DETERMINAZIONE DEL DIRIGENTE SEZIONE AUTORIZZAZIONI AMBIENTALI 30 dicembre 2019, n. 337  
**D.Lgs. 152/2006 e smi, L. 241/1990, L.R. 11/2001 e smi. ID VIA 400: Procedimento di Verifica di Assoggettabilità a VIA e VInCA per il progetto "P1381 - Potenziamento dell'Impianto di depurazione a servizio dell'agglomerato di Mola di Bari (BA)"**  
**Proponente: Acquedotto Pugliese Spa - Direzione Ingegneria, Via Cognetti, 36 - 70121 Bari (BA)**

RELAZIONE CONTRODEDUZIONI NOTA PROT. 6774 DEL 06/06/2019 DELLA REGIONE PUGLIA SERVIZIO VIA E VINCA

Stralcio planimetria generale dell'intervento demolizioni (in blu), costruzioni (in rosso) e sistemazioni B.4.3

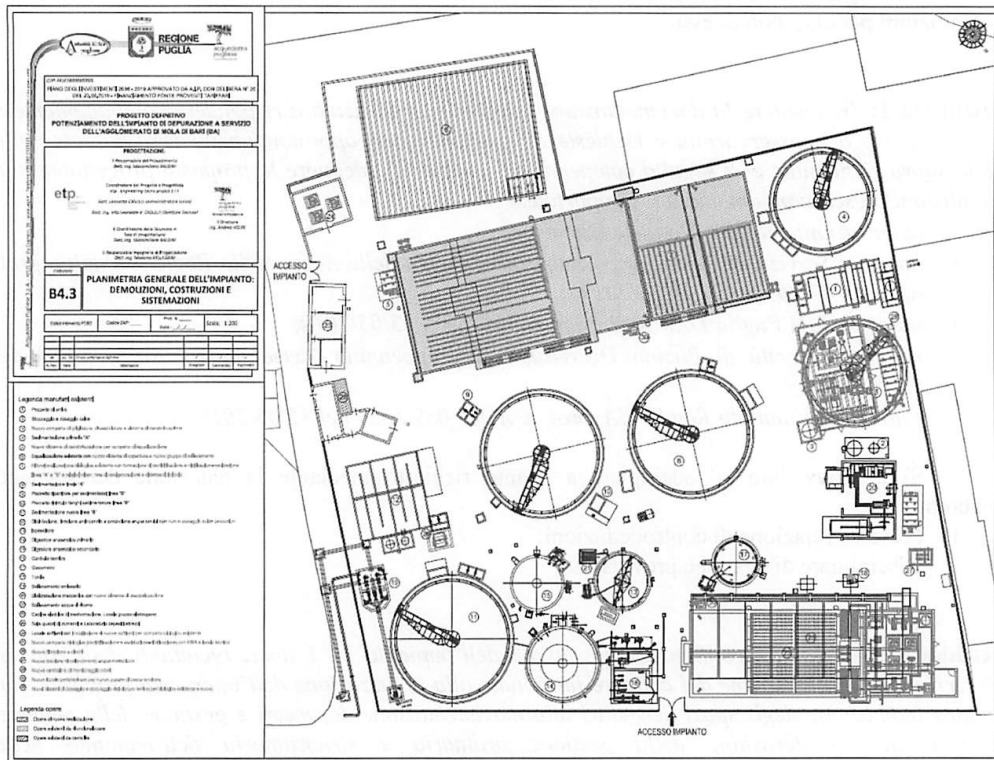
La realizzazione delle nuove opere, così come rappresentato nella tavola di progetto definitivo denominata B.4.3 (*cf. Allegato progettuale*) e di cui nel seguito si riporta un'immagine a stralcio, avverrà solo a seguito della demolizione dei comparti esistenti.

La demolizione dei comparti esistenti consentirà, pertanto, di creare lo spazio necessario alla realizzazione del cantiere. Si segnala, inoltre, che essendo l'impianto dotato di due ingressi separati e grazie alla scelta effettuata dei comparti da demolire, le interferenze tra gli operatori impegnati nella realizzazione delle opere e tra quelli addetti alla conduzione dell'impianto, sarà enormemente ridotta.

A dimostrazione di quanto prima si allega, alla presente relazione, una planimetria con l'individuazione "grafica" delle fasi di lavoro e con l'individuazione, per ogni fase, dell'area di cantiere.

Dalla stessa planimetria è agevole individuare che vi sono idonei spazi a disposizione per l'impresa esecutrice dei lavori per la realizzazione delle opere.

Stralcio planimetria generale dell'intervento demolizioni, costruzioni e sistemazioni B.4.1

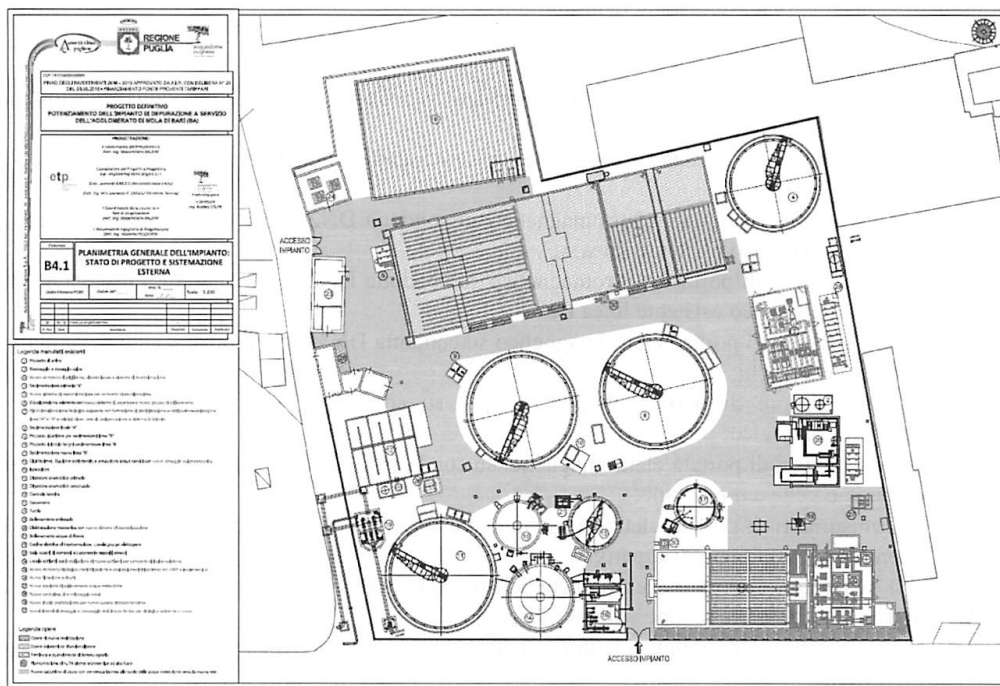
**Osservazione 5:** (Pag. 3) *La planimetria generale dell'impianto esistente mostra una configurazione molto compatta con una densità molto elevata di stazioni di trattamento della linea acque e delle linea fanghi, tale da rendere difficoltose tutte le operazioni connesse alla normale gestione.*

Con riferimento alla gestione delle opere, a seguito della realizzazione dei lavori, l'aumento dell'area dell'impianto di depurazione interessata dalla presenza di stazioni di trattamento è del tutto trascurabile rispetto alla situazione attuale. Tutte le stazioni, come rappresentato dalla planimetria generale di progetto definitivo B4.1 (cfr. *Allegato progettuale*) e di cui nel seguito si riporta uno stralcio, saranno raggiungibili mediante la viabilità di servizio presente in impianto. Tutti i comparti, esistenti e di nuova realizzazione, hanno e avranno aperture verso la viabilità esistente e di nuova sistemazione che ha un'ampiezza tale da consentire l'accesso dei mezzi d'opera.

Dalla visione della planimetria di progetto, elaborato B.4.1, di cui si è precedentemente riportato uno stralcio nella presente relazione, si evidenzia che la superficie occupata dalle nuove opere è in modo trascurabile superiore a quella attualmente in essere. Lo stesso Dott. Dimarino riporta una differenza di superficie occupata dalle diverse stazioni che passa dal 40% ad appena il 43,8%.

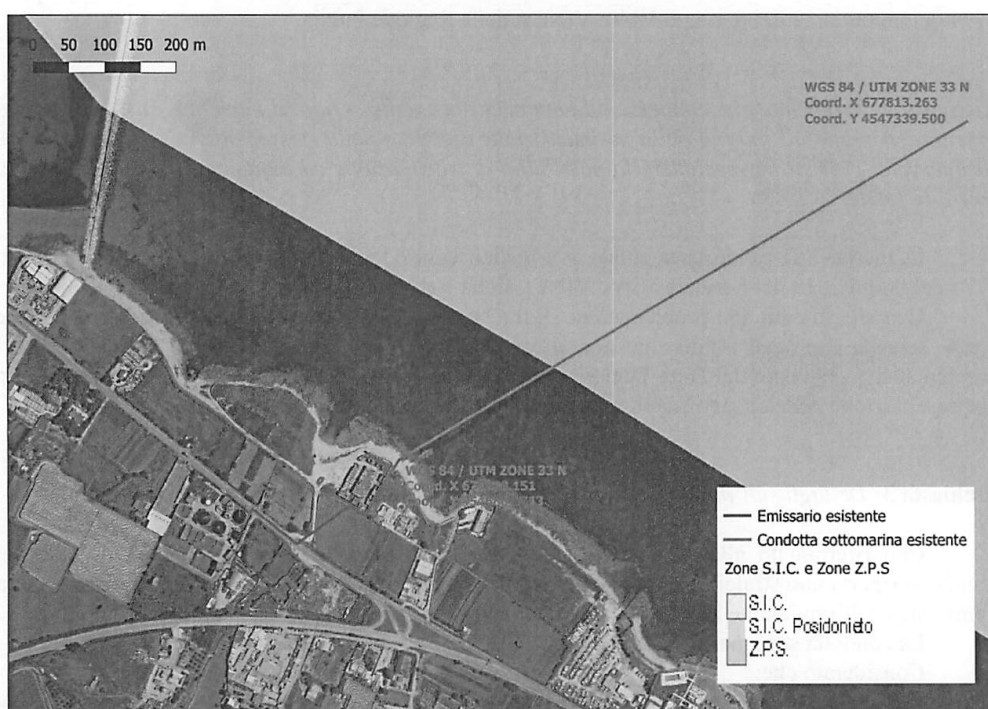
Con riferimento alla richiesta di maggiori informazioni in merito al recapito finale nel seguito si riporta uno stralcio della planimetria allegata alla presente relazione in cui è rappresentato l'emissario dell'impianto e la condotta sottomarina nonché l'individuazione dell'area SIC Mare.

La portata complessiva media in arrivo alla condotta sottomarina esistente, data dalla somma delle due portate precedenti è pertanto pari a 110,23 l/s inferiore a quella per la quale è stata dimensionata la condotta sottomarina (240 l/s).

Anche considerando un coefficiente di punta contemporaneo per i due impianti di depurazione di 2 si ottiene una portata di 220,46 l/s, sempre inferiore alla portata massima di dimensionamento della condotta sottomarina (240 l/s).
